INSTITUT TECHNOLOGIQUE

RAPPORT DE MISSION :

N° 2020.107.0174

Mise à jour des maquettes du PEB au regard des récentes évolutions des exigences normatives et réglementaires.

Photo 17

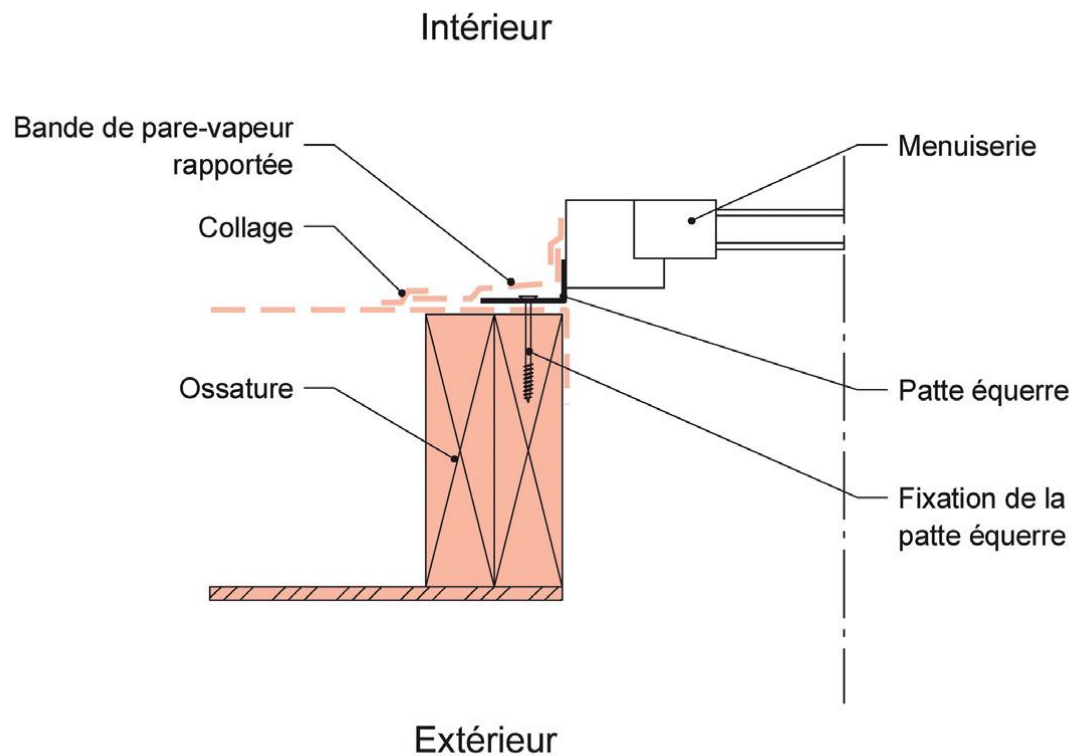
- Le film pare-vapeur est indiqué avec $S_d > 18m$, or avec un revêtement en enduit, le S_d doit être $> 90m$.
 - **Prendre la légende en remplaçant 18 m par 90 m**
 Mais sur les maquettes vues sur place, le pare-vapeur est du delta reflex, celui-ci est donc conforme.
- Il y a un souci d'étanchéité à l'air au niveau de la fixation des menuiseries
 - **Ajouter une bande pare-vapeur pontée au ruban adhésif par-dessus les patte-équerres de fixation de la menuiserie**

Photo 14

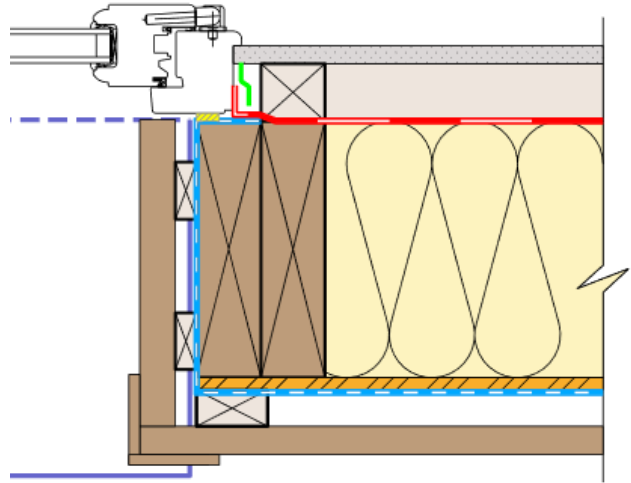
- Au niveau de l'embrasure, il manque une ventilation et il n'y a pas d'étanchéité réalisée au bord extérieur.
 - Un détail de ce type ne peut être qu'en étanchéité de type Ee1.
 - **Sur le schéma remplacer la légende « embrasure BM » par « retour de bardage en tableau et indiquer « compatible avec une exigence étanchéité à l'eau de type Ee1 »**
 - **Supprimer cette pièce et la remplacer par un retour de bardage en tableau, ventilé conforme au NF DTU 41.2. Exemple :**

Photo 12

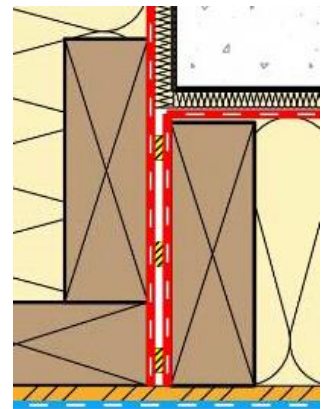
- Le raccordement du PV entre les 2 murs bois, ne comporte pas de calfeutrement
 - **Prévoir un dispositif de calfeutrement de type mousse imprégnée précomprimée entre les membranes pare-vapeur au niveau de l'angle formé par les deux parois.**

Photo 20

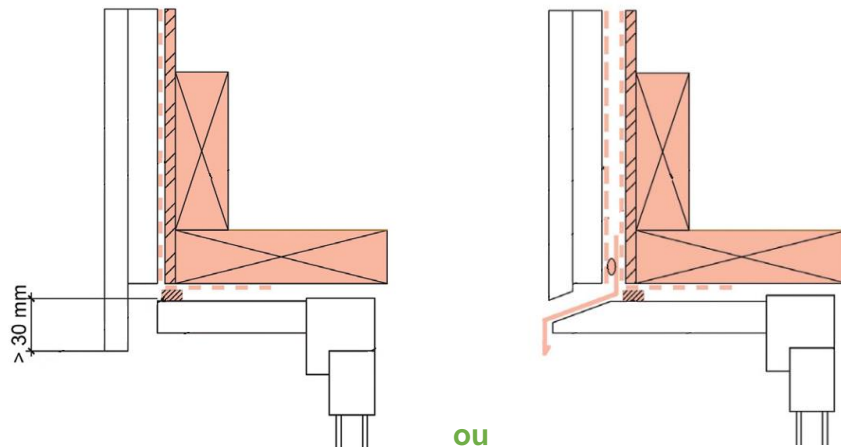
- Il manque le calfeutrement au niveau du raccord entre le panneau de contreventement du mur et l'embrasure.
- Sur le plan, le linteau est hors DTU 31.2
 - **Le détail doit être repris conformément aux exigences du NF DTU 31.2 pour une sollicitation Ee2, à savoir :**
 - Ajouter un linteau
 - Un bardage à joints fermés
 - **Un calfeutrement entre le pare-pluie et l'encadrement de baie dans le plan du pare-pluie**
 - Une bavette métallique formant larmier
 - **Jonction bavette / pare-pluie protégée par une bande pare-pluie supplémentaire**
 - **Un calfeutrement entre le dormant de la fenêtre et la pièce d'encadrement**

- Au niveau de la bavette métallique sur linteau, le larmier est trop court sur les côtés.
 - **A reprendre à la bonne côte lors de la réfection des maquettes, en fonction du nouveau revêtement extérieur**

Photo 18

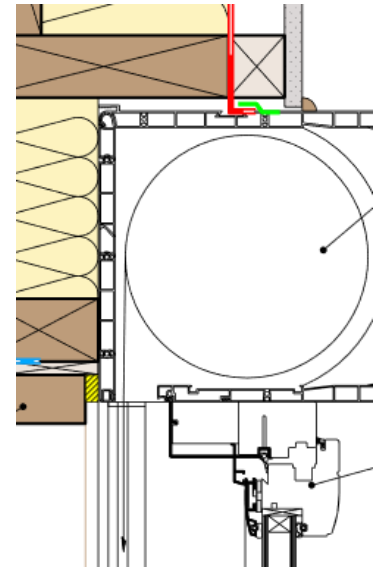
- Au niveau de la partie haute du coffre de VR extérieur, il y a un souci d'étanchéité à l'air
 - **Le pare-vapeur doit être raccordé directement au coffre de volet roulant par un collage (ruban adhésif ou mastic-colle) ou un calfeutrement**

Photo 21

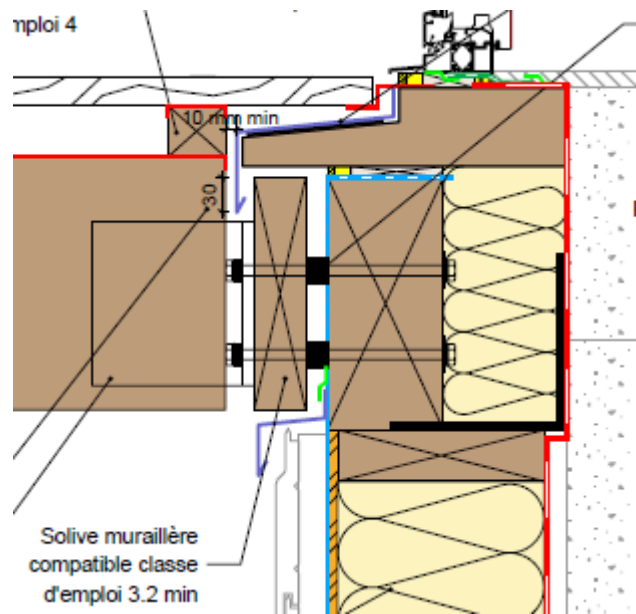
- L'encadrement bois est au contact de la tôle, il y a risque de pourrissement.
 - **Mettre en œuvre un retour de bardage en tableau conformément aux exigences du NF DTU 41.2 qui vient recouvrir d'au moins 3cm une bavette à oreille**

- Au niveau de la dalle et de la chape, il y a rupture de la continuité de l'étanchéité à l'air
 - **Le pare-vapeur de l'étage inférieur doit être filant au droit du plancher béton et être jointoyé avec le dormant de la porte-fenêtre.**

- Sur le schéma est indiqué un capotage sur la pièce de bois au niveau du seuil de porte fenêtre, or sur les maquettes il est manquant.
 - **Capotage métallique indispensable à rajouter lors des travaux de réfection des maquettes permettant de créer une étanchéité entre la porte-fenêtre et le revêtement extérieur (avec recouvrement de 3cm entre la partie du capotage formant larmier et le revêtement extérieur).**

Photo 23

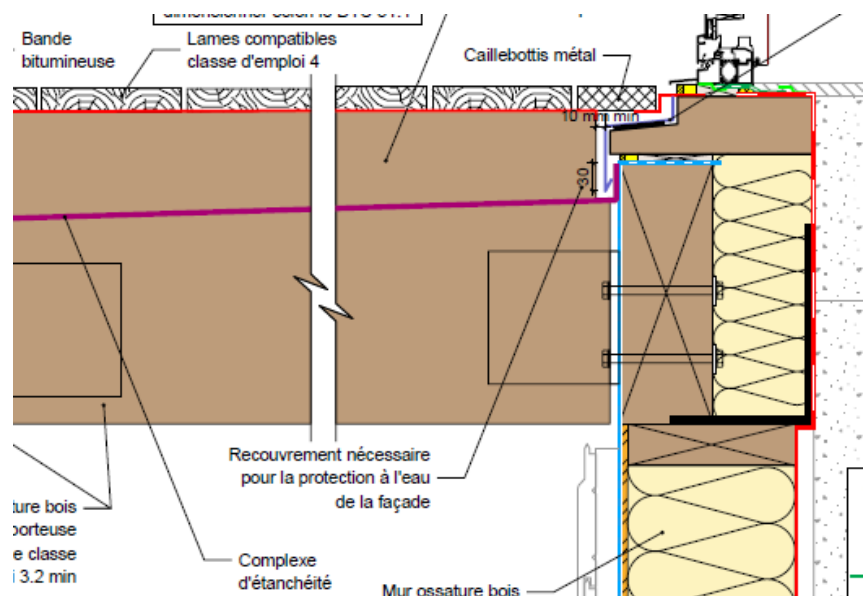
- Il y a présence d'une étanchéité liquide sur le bois, la mise en œuvre de ce type de revêtement d'étanchéité sur un panneau bois exposé aux intempéries en relève d'aucune règle de l'Art
 - Remplacer cette étanchéité par une membrane d'étanchéité conforme au NF DTU 43.4 pour le cas des éléments porteurs non isolés.

Photos 25, 26, 27

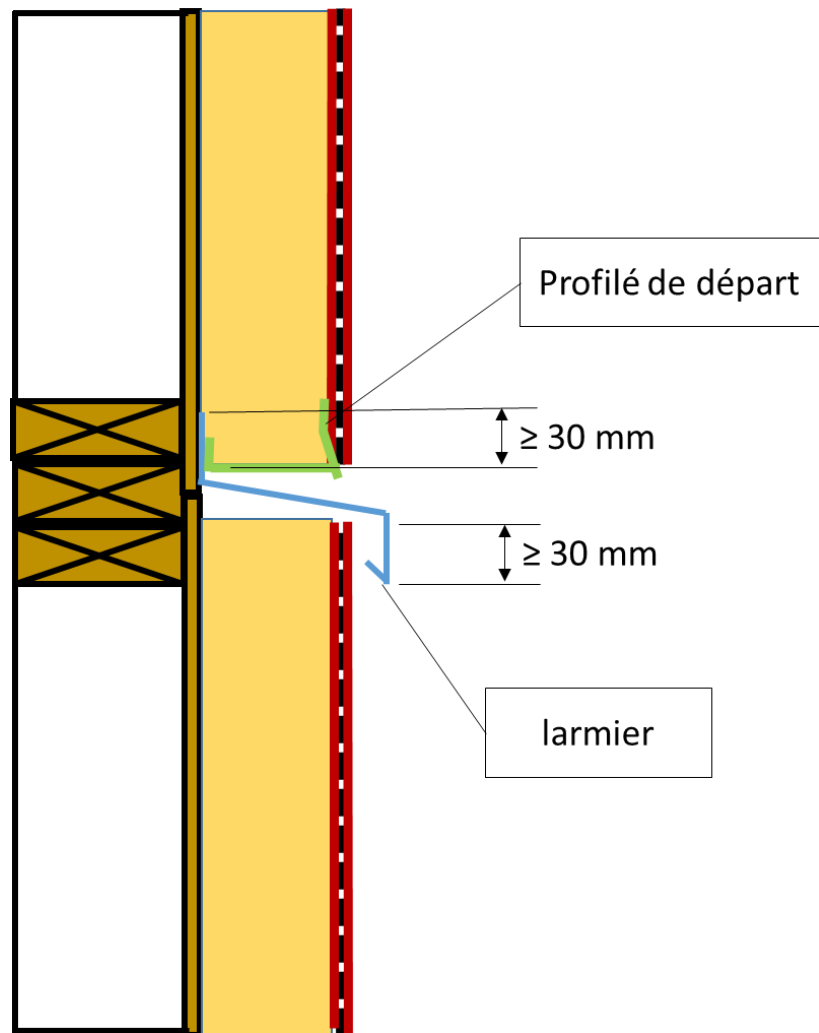
- Il est indiqué sur le schéma une isolation filante en nez de dalle, or elle ne file pas sur toute la hauteur sur les maquettes vues sur place.
 - **Mettre en œuvre un isolant indispensable au respect des exigences de l'appréciation de laboratoire « Bois construction et propagation du feu par les façades ». Cet isolant doit être une laine de roche ≥ 40 kg/m³ compressée à 75% de son épaisseur nominale au minimum (voir schéma sur le détail D3 ci-dessus).**
- Le raccord de PP et la bavette de recouvrement ne sont pas présentes sur les maquettes vues sur place. Sur le schéma il y a un souci d'étanchéité à l'eau.
 - **La gestion de ce point singulier est directement dépendante des prescriptions de l'Avis Technique dont relève de le système ETICS. Pour défaut, pour une sollicitation de type Ee1, les prescriptions du détail générique ci-dessous peuvent être reprises :**

- La bavette doit être présente à tous les niveaux et non un niveau sur deux
- Il est indiqué en légende $S_d > 18m$, or avec un enduit celui-ci doit être $> 90m$ selon l'AT.
 - Remplacer le pare-vapeur $S_d \geq 18 m$ par un pare-vapeur $S_d \geq 90m$.

Photo 28

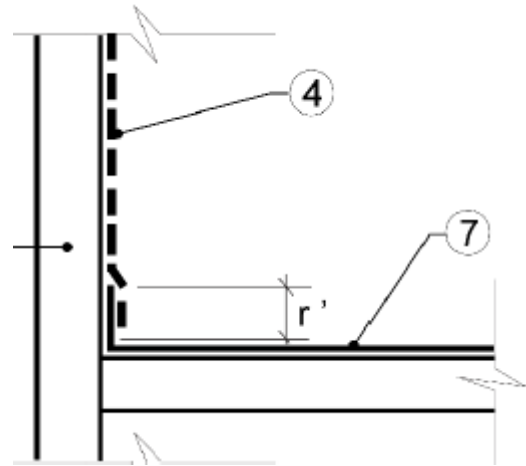
- Il n'y a pas de recouvrement entre le PP et les oreilles de la bavette
 - **Le recouvrement du pare-pluie sur les oreilles de la bavette (r' sur le croquis ci-dessous) doit être supérieur ou égal à 30 mm**

- Ce type d'encadrement ne peut être qu'en étanchéité de type Ee1
 - **Cela doit être précisé sur la maquette et le carnet de détail**

Photo 43

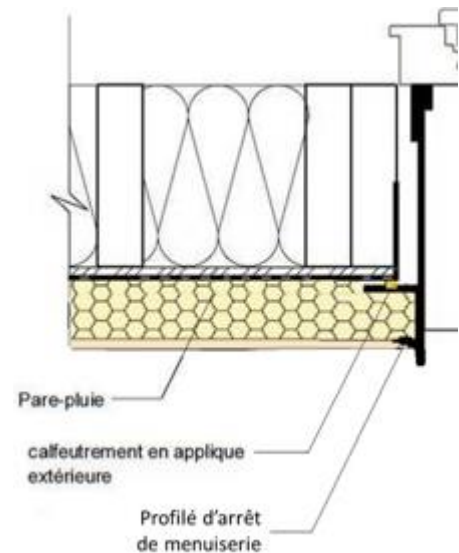
- Il est indiqué 2ème famille, il faut donc un R30, or il n'y a qu'une plaque de plâtre de 12.5cm, c'est donc du R15.
 - **Voir ci-dessus : le revêtement intérieur doit être constitué de 2 BA13 ou 1 BA 18 ou 1 BA15 type F**
- Il risque d'y avoir un passage d'eau entre l'encadrement de baie et le dormant de la menuiserie
- Il manque l'étanchéité, il n'y a pas de calfeutrement au niveau du raccord entre l'isolant, l'enduit et la menuiserie.
 - **Un profilé de liaison doit être mis en œuvre côté extérieur, dans le plan de l'enduit à la jonction avec l'encadrement métallique**
 - **L'encadrement métallique doit permettre un calfeutrement avec la façade**

Photo 44

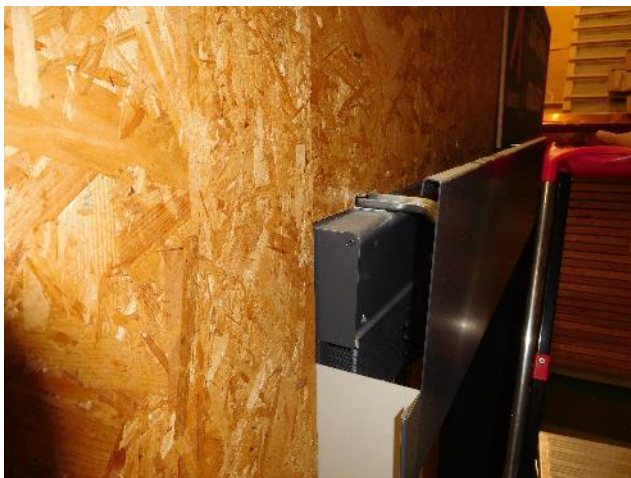
- Le détail extérieur du BSO sur la maquette vue sur place n'est pas fini. Il n'est pas fait comme sur le détail. Il y a une tôle, ce qui peut poser problème au niveau du raccordement avec l'enduit
 - **Adapter la maquette au détail technique corrigé**

Photo 45

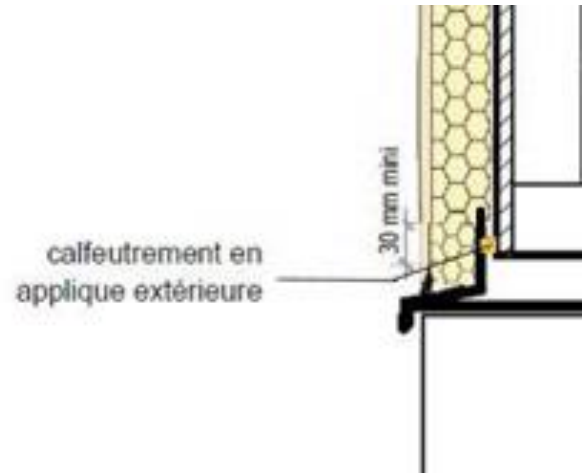
- Il n'y a pas de PP en sous-face du linteau
 - En fonction du niveau d'étanchéité visé (Ee1 ou Ee2) ce pare-pluie peut ne pas être obligatoire. Dans tous les cas une bavette formant larmier doit être mise en œuvre et un profilé de raccord entre l'enduit et la bavette être mis en œuvre, ainsi qu'un calfeutrement.

Photo 48

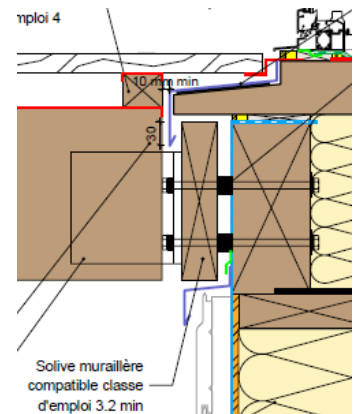
- Le pare-vapeur est dessiné sur le schéma comme remontant jusqu'au panneau du plancher, or il ne remonte pas jusque-là sur les maquettes vues sur place
 - Voir réponse ci-dessus, mettre en accord la maquette avec le détail technique
- Au niveau de la jonction avec la terrasse, il n'y a pas de membrane, pas de larmier
 - L'étanchéité à l'eau de ce point singulier est à reprendre, en s'inspirant du détail ci-dessous (le bardage étant à remplacer par un ETICS) :

Photo 53

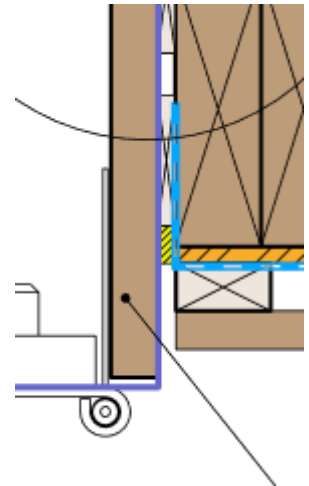
- Il n'y a pas de calfeutrement entre le jambage et le PP
 - **Un calfeutrement doit être mis en œuvre, en tunnel dans le plan du pare-pluie, entre le jambage de l'encadrement de baie et le retour de pare-pluie en tableau. Un calage doit permettre de maintenir constante l'épaisseur du joint.**

- Mauvaise position du jambage entre le bardage et le PP
 - **L'encadrement de baie doit être mis en œuvre comme indiqué sur le croquis ci-dessus**
- En partie haute de la menuiserie, sur les maquettes vues sur place le détail n'est pas fini, il y a un problème d'étanchéité à l'eau, pas de grille anti-rongeur
 - **Il manque une bavette formant larmier**

Photo 39

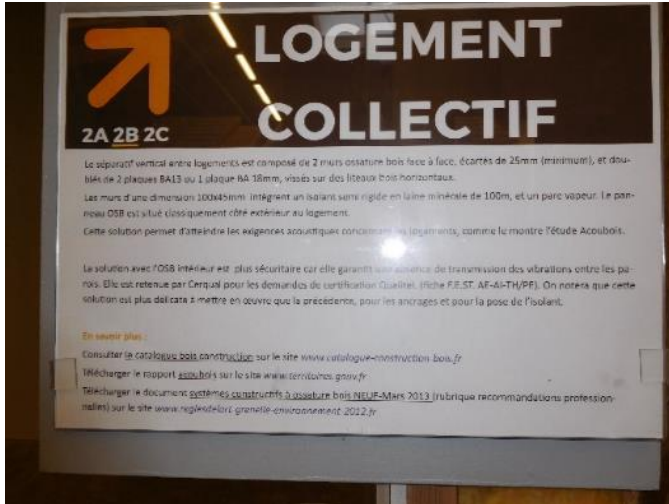
- Le texte de la photo ci-dessous indique que cette solution est plus performante or ce n'est pas ce qui a été mesuré lors de l'étude ACOUBOIS . voir l'étude ci-dessous :
<https://www.codifab.fr/actions-collectives/bois/acoubois-performance-acoustique-des-constructions-ossature-bois->

Photo 40

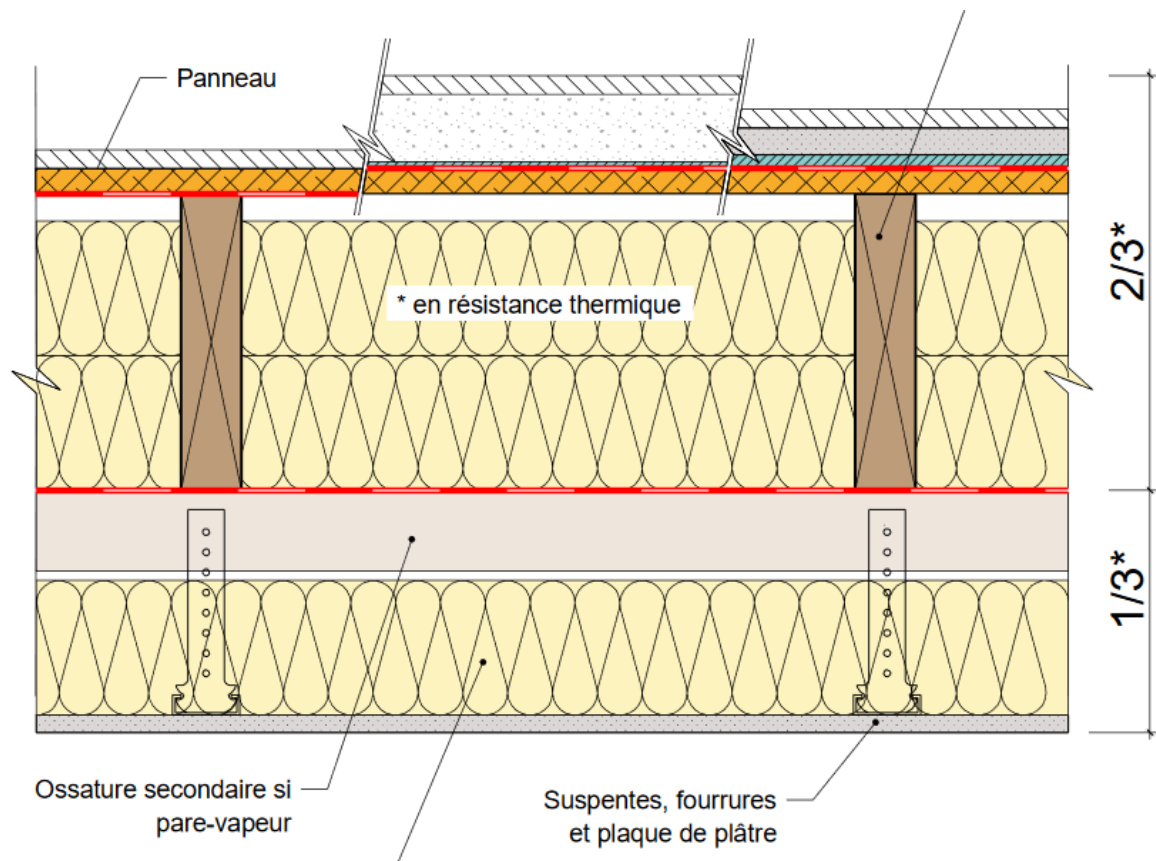
- Il doit y avoir 2 PV dans le complexe de plancher, celui en partie basse est dessiné sur le schéma mais n'existe pas sur les maquettes vues sur place
 - Le détail et la paroi doivent être repris comme indiqué sur le nouveau détail technique.
 - La présence du PV en sous-face impose la mise en œuvre d'une contre-ossature sous les solives pour que les suspentes de plafond ne percent pas la membrane PV (voir exemple ci-dessous)

- Le PV supérieur doit peut-être faire partie du système de chape ? à préciser.
 - Une membrane d'étanchéité à l'air doit être mise en œuvre sur la face supérieure du plancher (la sous-couche posée entre la chape et le plancher bois peut jouer le rôle « étanchéité à l'air si sa pose est jointoyée en partie courante et au droit de ses points singuliers)
- La performance acoustique de ce plancher est inconnue
 - La mise en œuvre d'un plancher comme prescrit ci-dessus permet d'utiliser des valeurs acoustiques génériques

Photo 57

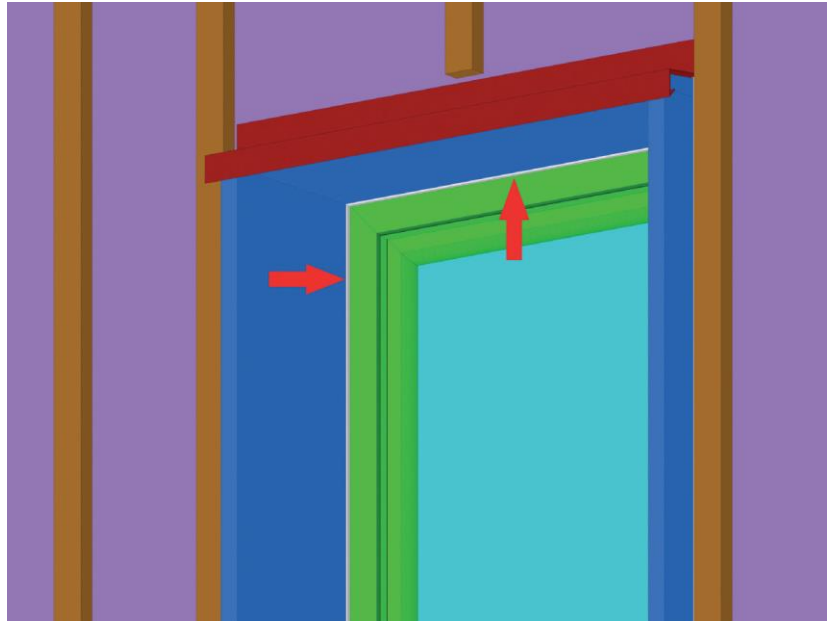
- Pas de calfeutrement entre le jambage et le dormant
 - **Un calfeutrement doit être mis en œuvre sur la périphérie de la baie entre le dormant de la fenêtre et l'encadrement de baie.**

Photo 56

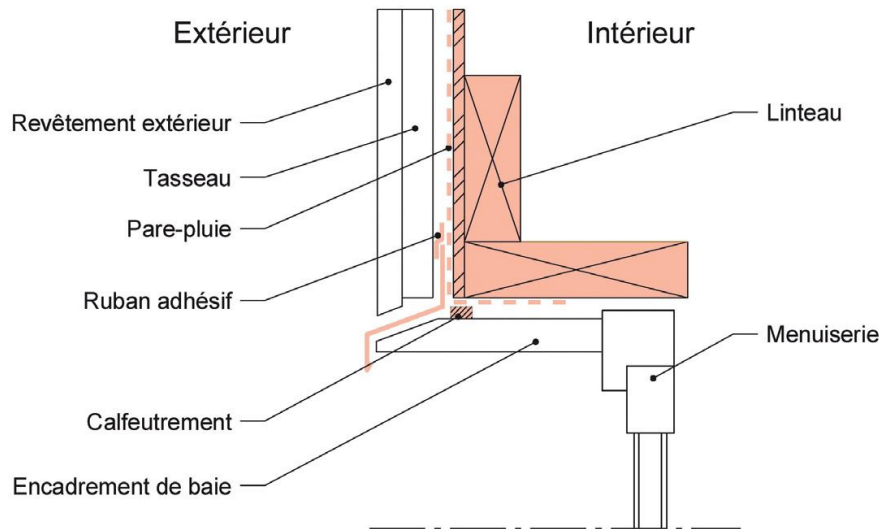
- Pas d'étanchéité à l'eau en linteau
 - Le pare-pluie doit être rabattu dans le chevêtre
 - Un calfeutrement doit être mis en œuvre entre l'encadrement de baie et le retour pare-pluie en linteau
 - Un pontage au ruban adhésif doit être réalisé entre le pare-pluie et la bavette formant larmier.

Photo 58

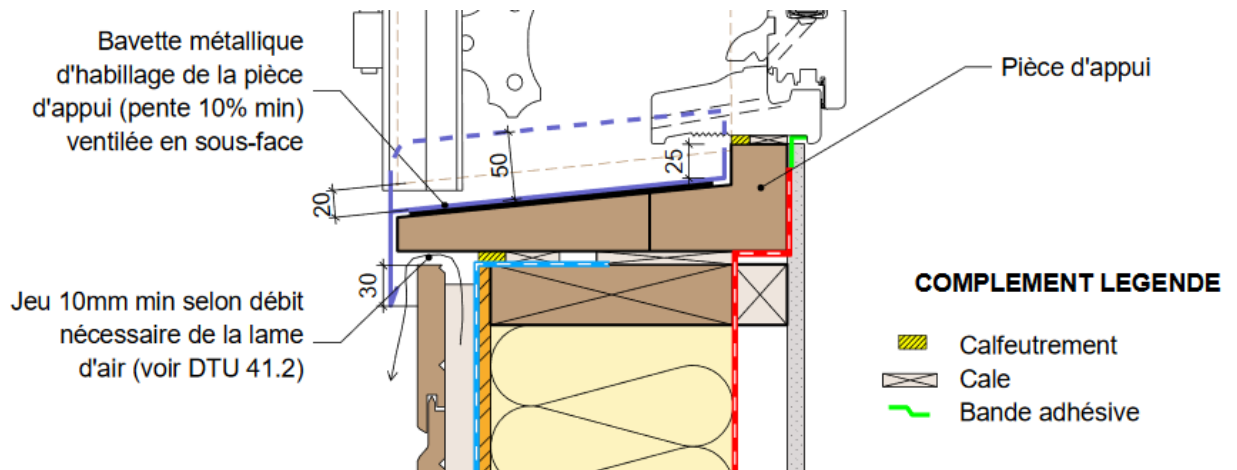
- Appui : manque le calfeutrement, l'aération, le calage
 - La maquette doit être reprise comme indiqué sur le croquis suivant :

Photo 62

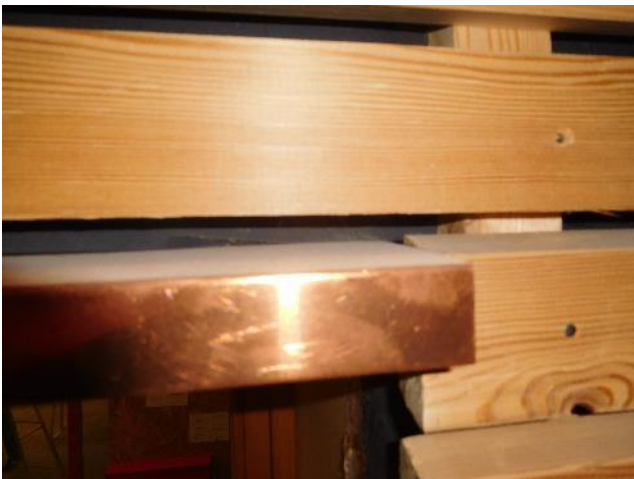
- Le PV est dessiné retournant en sous face de la menuiserie, or sur les maquettes vues sur place il n'y est pas. Il le faudrait.
 - **Le retour de pare-vapeur et son collage sur le dormant permet de réaliser l'étanchéité à l'air.**

- Il manque le calfeutrement entre l'encadrement et la menuiserie
 - **Un calfeutrement doit être mis en œuvre entre l'encadrement de baie et le dormant de la fenêtre**

- Il manque le calfeutrement entre le pare-pluie et l'encadrement
 - **Un mastic sur fond de joint ou une mousse imprégnée précomprimée doit être mis en œuvre en tunnel, dans le plan du pare-pluie entre l'encadrement et le retour de pare-pluie en tableau. Un calage positionné entre l'encadrement et le chevêtre doit permettre de maintenir l'épaisseur du calfeutrement**

- En linteau, le PP est incisé et collé, ce n'est pas conforme
 - **Le pare-pluie doit être rabattu dans le tableau en sous-face du linteau sur une longueur supérieure à 10 cm et les angles de baie rendus continus par mise en œuvre d'un angle plastique préformé. La bavette formant larmier doit être posée en surépaisseur sans inciser le pare-pluie et jointoyée au ruban adhésif sur le pare-pluie.**

- **La pièce d'encadrement au vu de ses dimensions ne peut pas être réalisée en bois massif mais en BLC ou bois panneau. La légende doit être changée sur le croquis. De plus, des fixations supplémentaires doivent être mises en œuvre dans l'ossature bois support d'ITE pour empêcher toute déformation de l'encadrement**
